調 查 報 告

壹、案由：美國核能管制委員會(下稱美國核管會)頒布之核能電廠地震與地質選址準則，規定廠址半徑8公里內不可有活動斷層，惟距核四發電機廠房1公里有枋腳斷層、距1.5公里有屈尺斷層、距約2公里有貢寮斷層、澳底斷層。又，核四廠兩反應爐間之「低速帶」，兩座汽機廠房正下方長達2公里以上之「S構造」，是否為斷層？民國100年福島核災後重新進行核四廠地質總體檢，地質報告中新發現10條海域斷層，其中7條已認定為活動斷層，陸域斷層與海域線型斷層間之關係為何？根據最新地質調查報告，核四廠址是否仍符合美國核管會核能電廠選址準則規定？台灣電力股份有限公司歷年所做地質調查報告之審查機制及資訊公開情形為何？均有深入調查瞭解之必要案。

附圖一-1 大台北地區特殊地質災害調查與監測第二期：台灣東北海域地質及地球物理資料彙編與分析(2/4)
(地調所，98年12月)

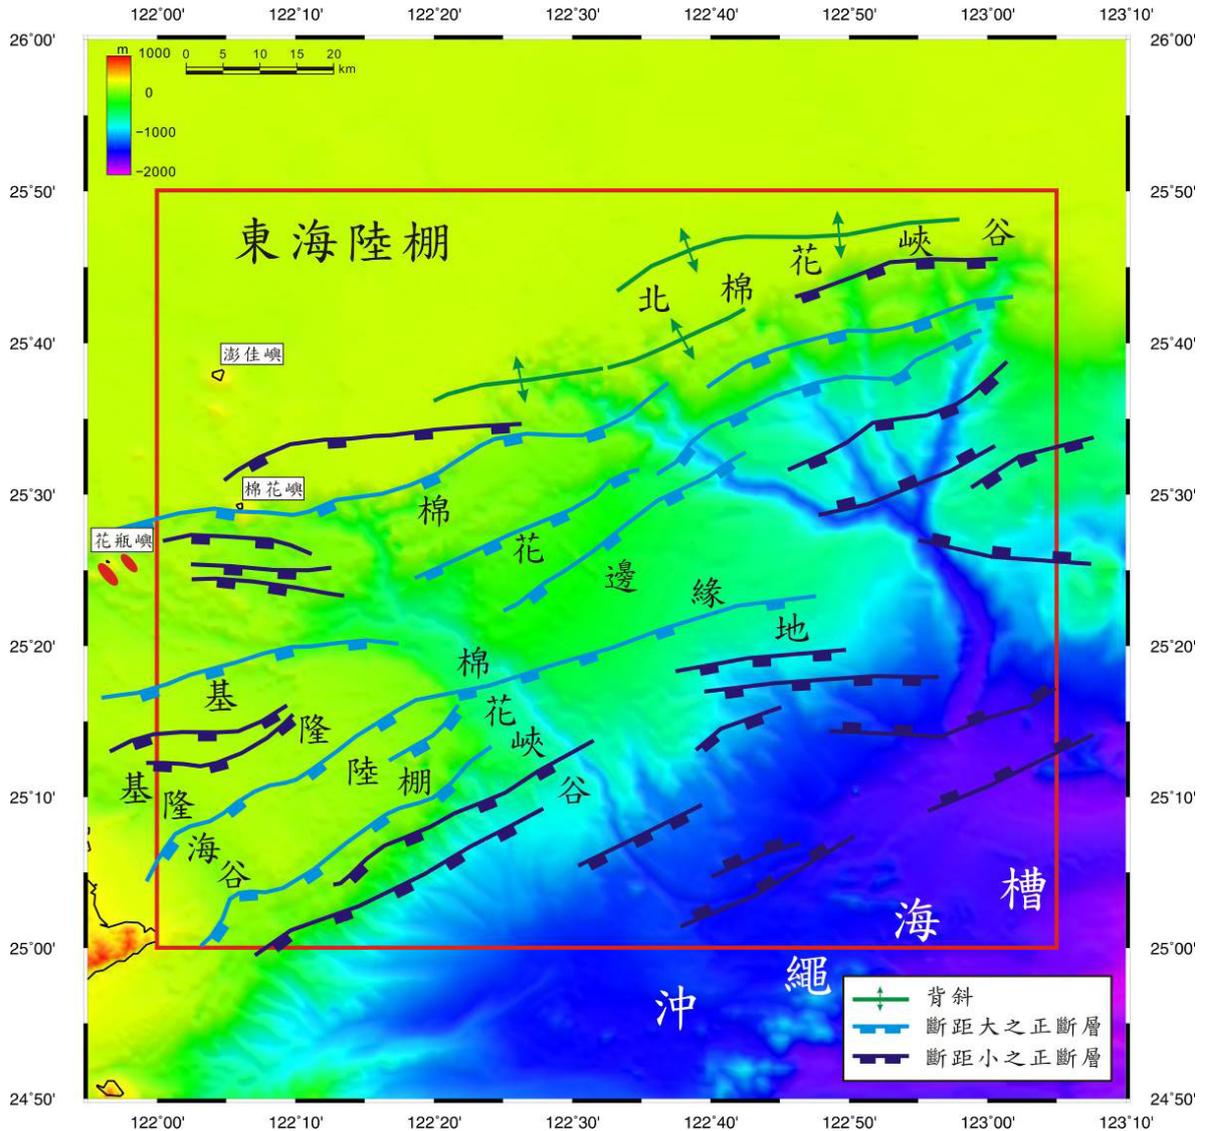
(三)經查，地調所98年度委辦計畫期末報告書⁴之研究成果：「98年研究區域為基隆外海之棉花嶼及北棉花峽谷海域，本區域主要受菲律賓海板塊往西北隱沒於歐亞板塊的影響，為張裂的環境(Lee and Wang, 1988; Teng, 1996)」、「圖3-8、本計畫經綜合解釋各項資料後所繪製的棉花嶼及北棉花峽谷海域地質構造分佈圖。淺藍色表正斷層具有較大的斷層斷距，並於部份海床可見斷層崖。研究區內最長的正斷層長約90公里，有6至7條長約50公里左右的正斷層，其餘的小正斷層，其側向延伸皆在20~10公里左右。

(詳附圖一-1)」，已明確指出核四廠外海存在一條長約90公里的正斷層，惟該報告的研究區域並未涵蓋近海部分。

可見98年報告即知臺灣北部海域為張裂的環境，也存在諸多正斷層，其中最長的正斷層長約90公里，但台電公司102年所提報告卻以「線型」稱之，且尚需進一步確認及釐清其構造特性，顯見臺灣海域地質調查資料欠缺統合。此外，先前台電公司計算的地動值都是分開計算斷層F4、斷層F7、斷層F8、線型10d、10e、10f，導致地動值過小。然108年9月2日專家會議的臨時動議中，要求台電公司必須以斷層長度90公里重新計算核四廠的地動值，本院於同年9月18日約詢時亦要求台電公司需根據98年地調所調查報告重新評估PGA值。

附圖一-2 核四地質調查安全評估報告(經濟部，102年11月)

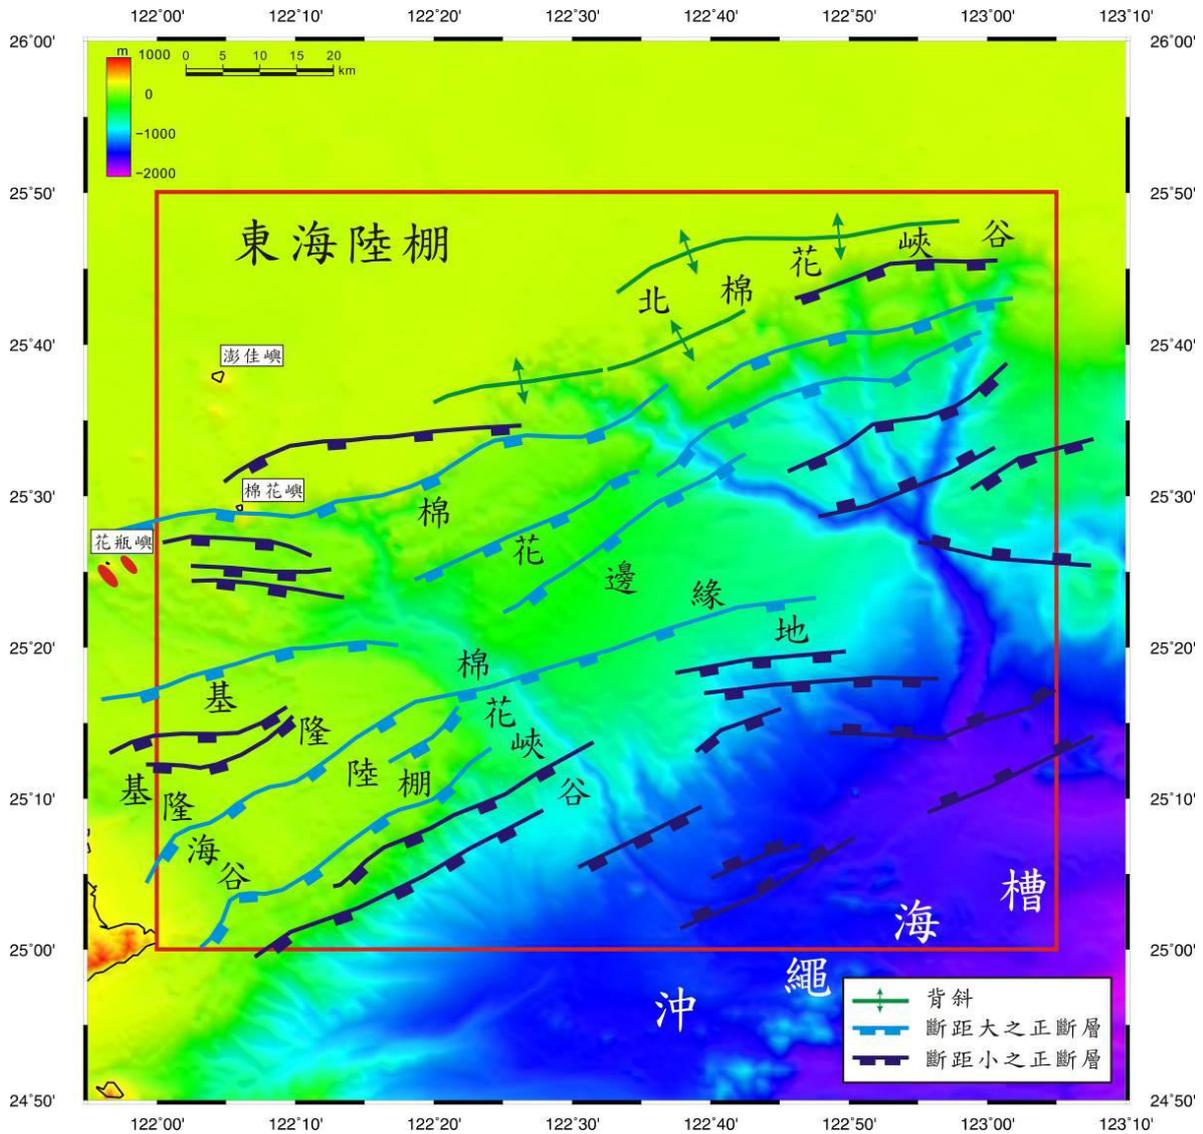
5項，線型分布詳附圖二-1)，然因無法正確定義海域的構造特徵，因此該報告均以線型稱之，且對於核四廠址近岸淺水區域亦未調查，亦無法釐清陸域斷層與海域線型間之關係。該報告雖引用地調所98年報告「圖3-8」（詳附圖一-2），並載明「本區內有6至7條長約50公里左右的正斷層，最長的正斷層長約90公里，其餘的小正斷層，其側向延伸皆在10~20公里左右」（第3-3節(二)，頁22)，惟並未對該長約90公里的正斷層進行調查，亦未釐清上述「線型」與該圖斷層之相互關係。

附圖一-3 核四計畫廠區S斷層構造及附近海域線形構造特性
之後續補充地質調查工作-海域地球物理探查成果
報告定稿本(中興公司, 103年12月)

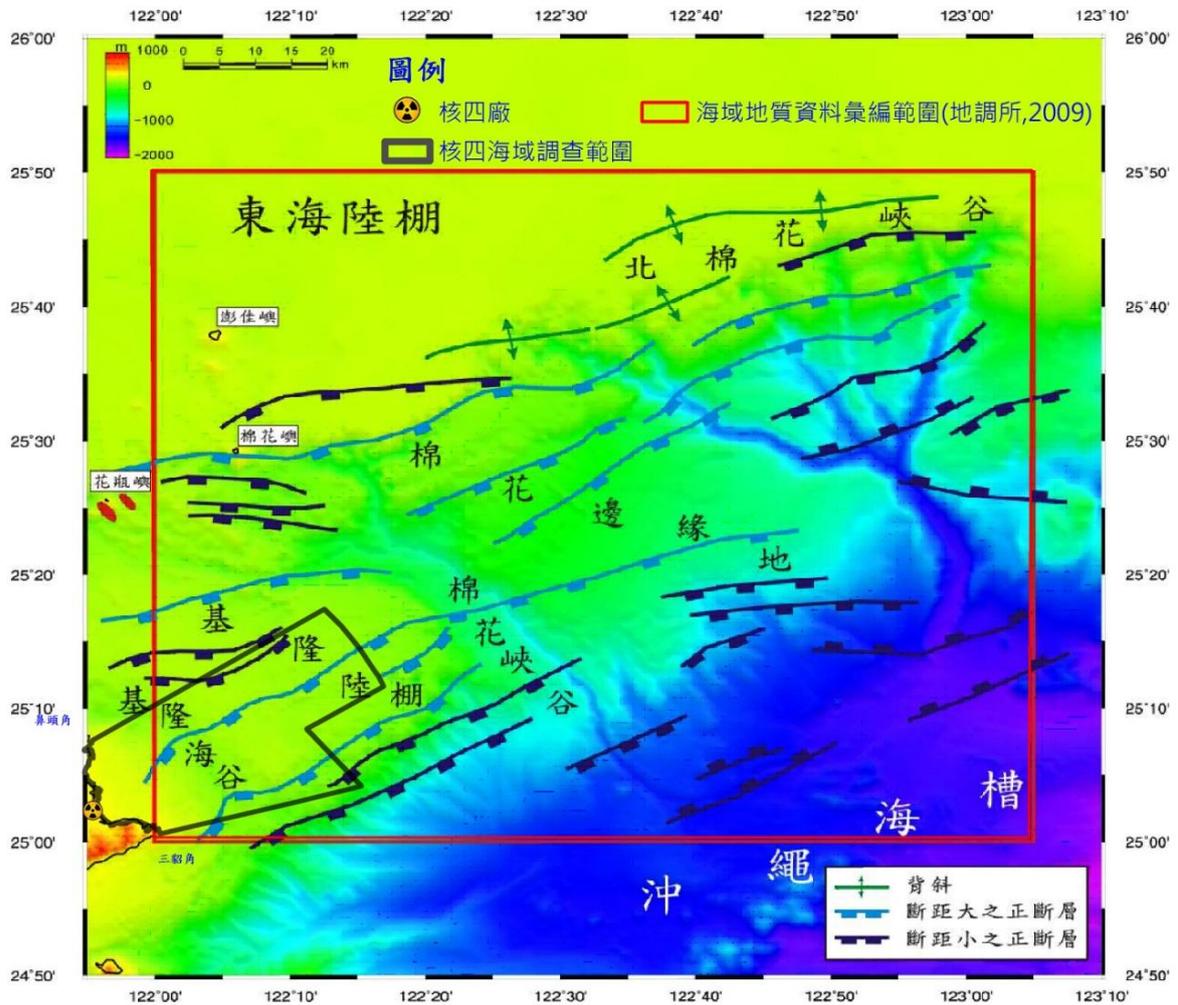
- (六)103年12月中興工程顧問股份有限公司(下稱中興公司)完成「核四計畫廠區S斷層構造及附近海域線形構造特性之後續補充地質調查工作-海域地球物理探查成果報告」對於上述10條線形構造特性進一步發現(詳附圖三)：「線型1、線型4、線型6(包括6a、6b及6c)及線型7並非斷層構造；線型2可能為澳底斷層之延伸，但於離岸約2公里即停止，並與斷層F2不相連；線型3可能為蚊子坑斷層之延伸，但於離岸約3公里即停止，並與斷層F3不相連；線型8可分段為斷層F7及斷層F8；線型9為斷層F6；線型10為斷層F4；線型10e為斷層F5；線型5及線型10b、10c、10d、10等則不在本工作測線調查涵蓋區；此外，斷層F1為本工作判釋出之斷層構造線，依斷層走向延伸性推估，應為陸域枋腳斷層之延伸，惟僅延伸約2.5公里。」該報告亦引用地調所98年報告「圖3-8」，並套繪「核四海域調查範圍」（詳附圖一-3），亦載明「本區內有6至7條長約50公里左右的正斷層，最長的正斷層長約90公里，其餘的小正斷層，其側向延伸皆在10~20公里左右」（第2.1.2節，頁2-4），惟對於該長約90公里的正斷層亦未進一步全面調查

附圖二-1 核四地質調查安全評估報告(經濟部，102年11月)

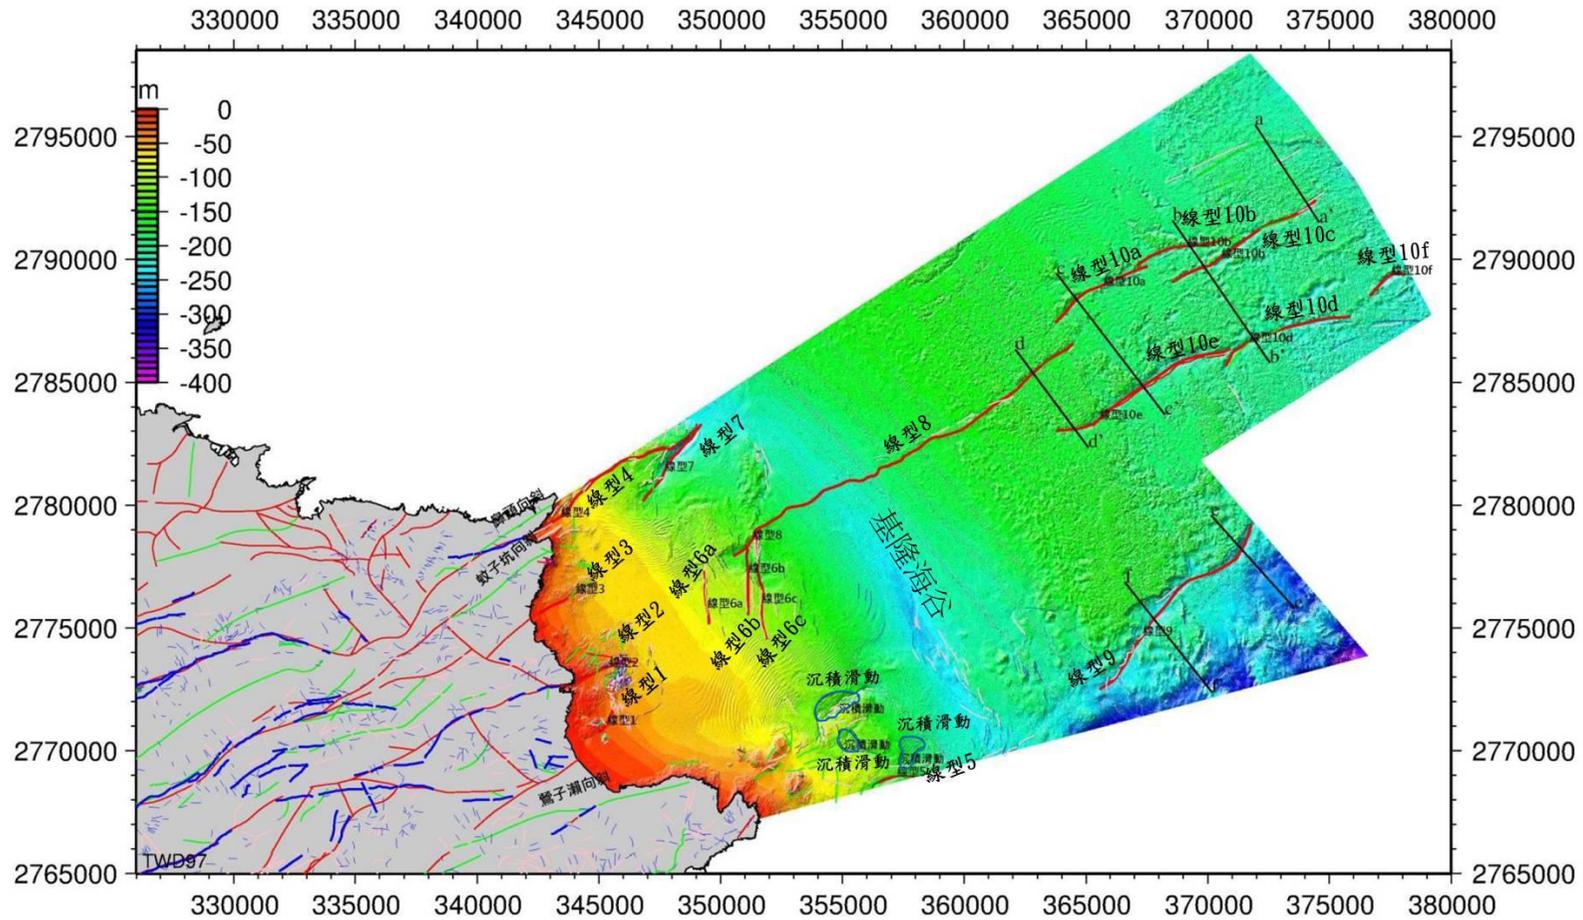
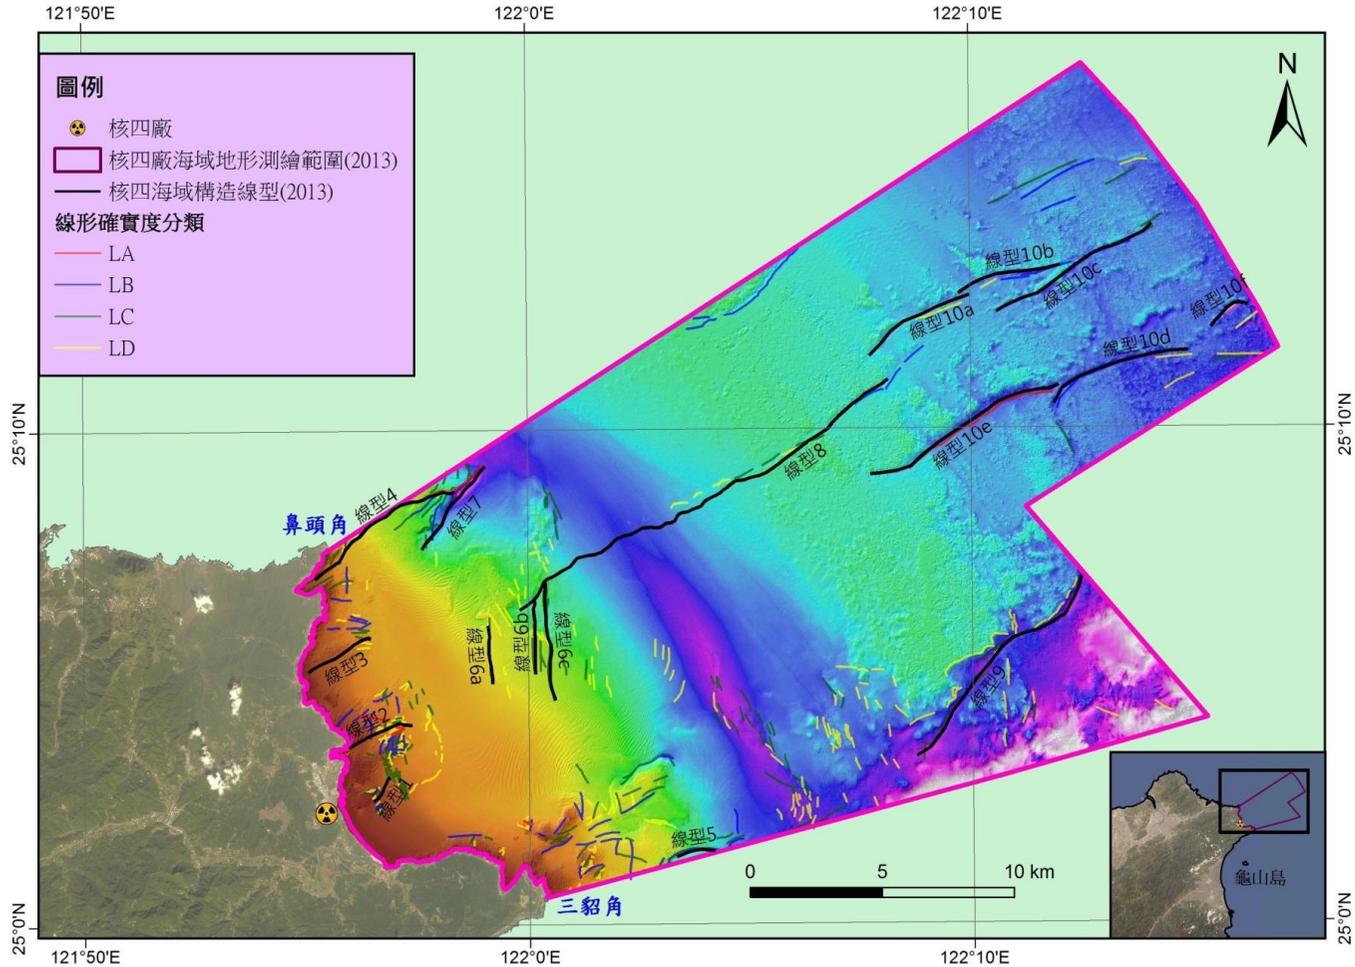
- (五)經濟部102年「核四地質調查安全評估報告」雖指出，「在海域線型分析上，線型5、7、9、10推測有可能為正斷層構造；線型2推測為澳底斷層向外海之延伸；線型3推測為蚊子坑斷層向外海之延伸；線型4應為龍洞斷層向外海之延伸；線型1則無法判斷是否為構造線；線型6為受侵蝕作用所形成之線型，與構造無關」、「線型8為可能具有活動性的線型……最靠近核四廠的距離約10.44公里……不會再進一步地往西向內陸延伸」(第5-2-4節小結第4、

附圖三、核四計畫廠區S斷層構造及附近海域線形構造特性之後續補充地質調查工作-海域地球物理探查成果報告定稿本(中興公司, 103年12月)

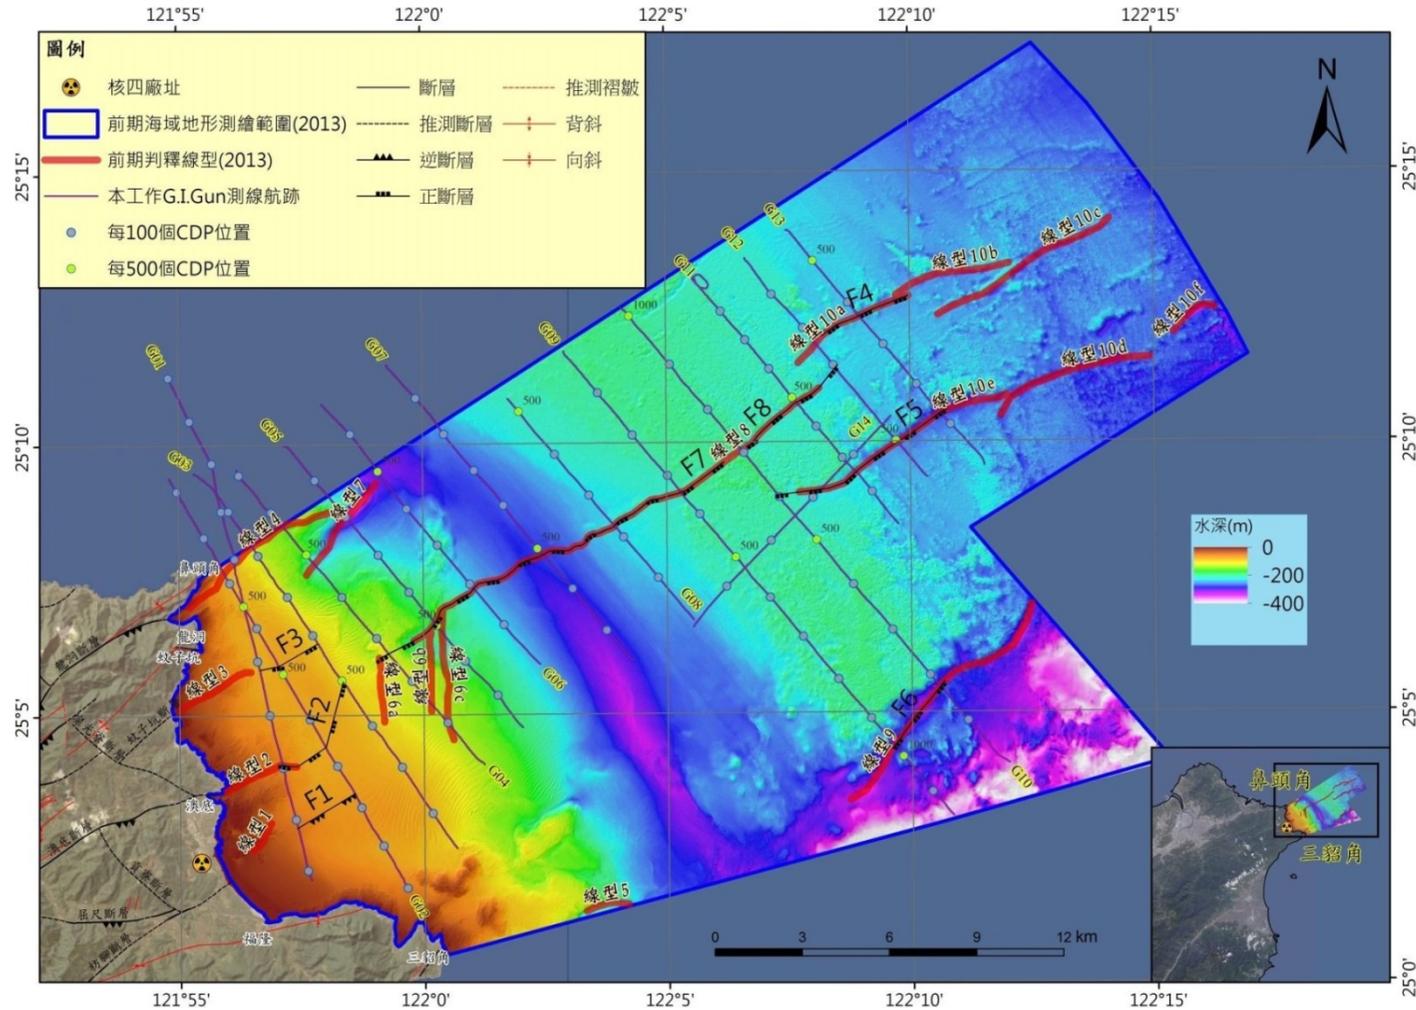
- (七)迄至108年9月2日「核四廠區附近海域地質資料討論會」會議結論為：(1)海域的F4、F5、F6、F7、F8等斷層應為活動斷層，F2斷層不排除為活動斷層。(2)F4(包含線型10a, 10b, 10c)、F7、F8等斷層可連為一條斷層，F2斷層不排除與F4、F7、F8等斷層連結。
